## Croozer Modelle 2003

### Ergänzung zur Bedienungsanleitung 6/2003

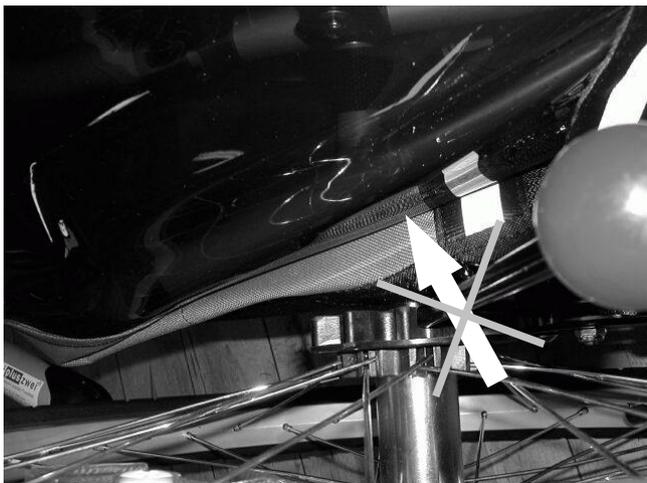
beim Falten der Modelle CROOZER 535 und CROOZER 737 ist es möglich, den Stoff der Seitenwände zwischen den Rohren des Aufbaurahmens einzuklemmen. Dadurch kann in ungünstigen Fällen der Stoff beschädigt werden. Ziehen Sie daher bei jedem Faltvorgang den Stoff der Seitenwände nach aussen. (siehe Bilder)

falsch!

richtig!
